Alla Provincia di PISA
Servizio Ambiente
P.zza Vittorio Emanuele II, 14
56125 PISA

Oggetto: Osservazioni sulla documentazione integrativa inerente la riattivazione della procedura di V.I.A. per la realizzazione di un lotto di ampliamento della discarica per RSI sita in loc.Gello di Pontedera(PI). Progetto originale presentato da Ecofor Service S.p.a. in data 09.03.2010 prot. 66437.

Coordinamento Gestione Corretta Rifiuti Valdera

Il seguente grafico riporta i dati presenti nella tabella sopra scritta, con il dato di piovosità preso a riferimento da Ecofor per l'anno 2008 evidenziato in rosso.

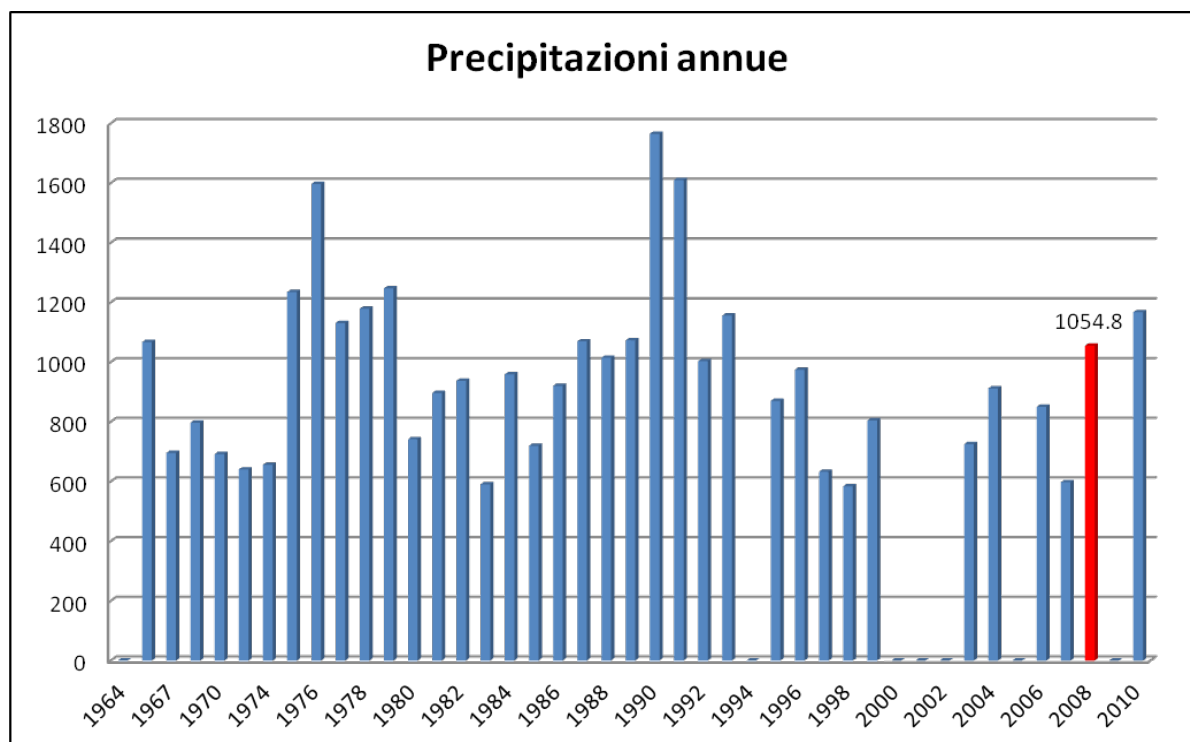
Tali dati non trovano giustificazione nelle precipitazioni annue avvenute, infatti come è possibile notare dai dati da noi reperiti presso la stazione meteo di San Giusto (PI), le precipitazioni registrate negli ultimi anni non si discostano molto da quelle degli anni precedenti:

7. Tutte le simulazioni per la produzione e per lo stoccaggio del percolato fanno riferimento alla piovosità avuta nel 2008 (1054.8 mm) mentre cautelativamente sarebbe stato opportuno prendere a riferimento l'anno 1990 con 1765 mm circa di pioggia.
